改善箇所説明図

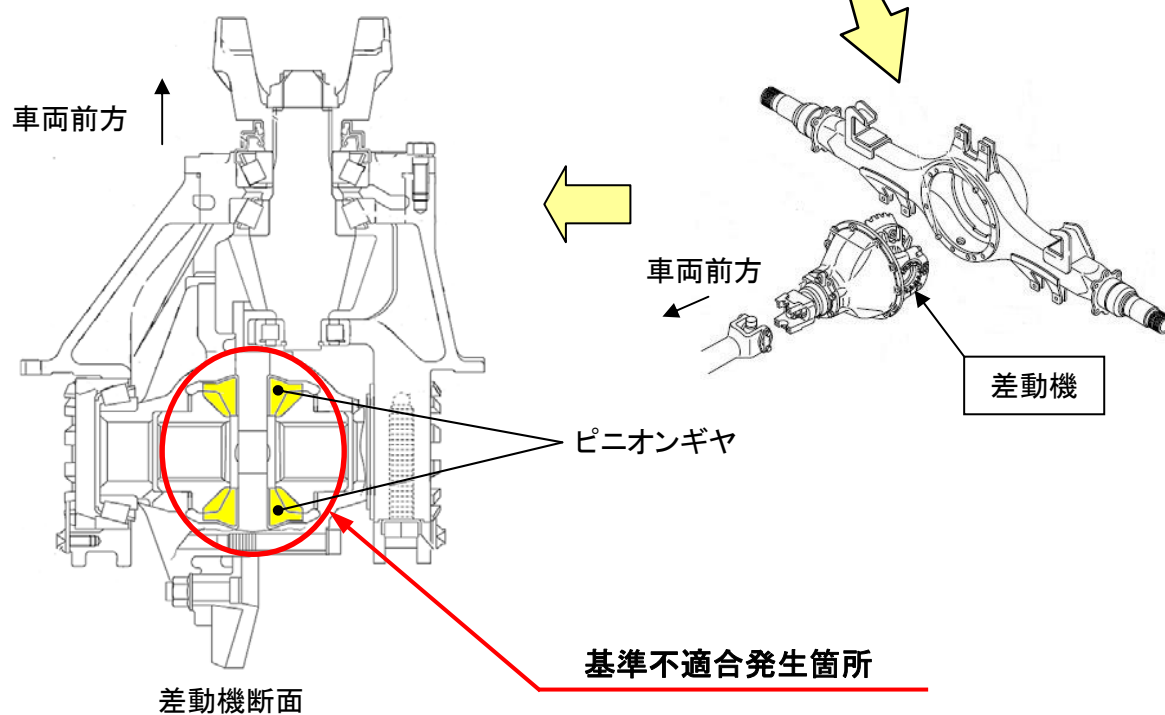
大・中型トラックの差動機において、加工不良のピニオンギヤを組付けたものがある。そのため、そのままの状態で使用を続けると、ピニオンギヤの焼付きが発生し、最悪の場合、差動機が破損して走行不能になるおそれがある。

全車両、良品の差動機に交換する。

注：□ は、交換部品を示す。
